扶桑町監査委員公表第5号

工事監査

監査対象工事 扶桑町 高雄小学校体育館等大規模改修工事

本報告書は、扶桑町の高雄小学校体育館等改修工事の技術調査結果をまとめたものである。計画、設計、積算・契約、施工管理・品質管理・安全管理及び施工監理等の各段階における技術的实施状況について工事監査を実施した。

写真-5 ベランダ

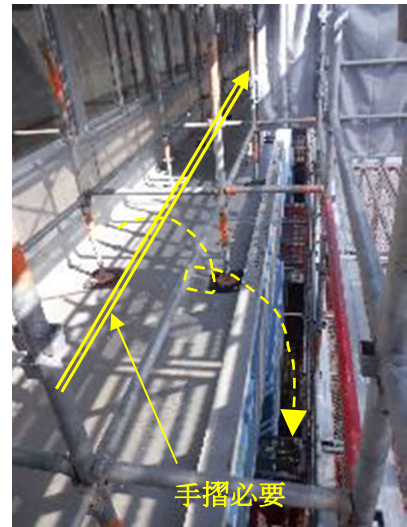
- ・外部足場の妻部幅木が無い場合、飛来落下災害の危険性があった。（写真無し）
- ・ベランダ上での作業時、ベランダの端部の手すりが一部欠如しているため、労働者の墜落災害の危険性があった。

◆施工業者は、外部足場を再点検し、作業床・手すり・幅木等の不備を整備されたい。

- ・渡り廊下下部両サイドの足場の妻部分の垂直ネット養生の設置
- ・外部足場妻部の幅木の設置
- ・ベランダの端部の手すり

《労働安全衛生規則第 563 条》
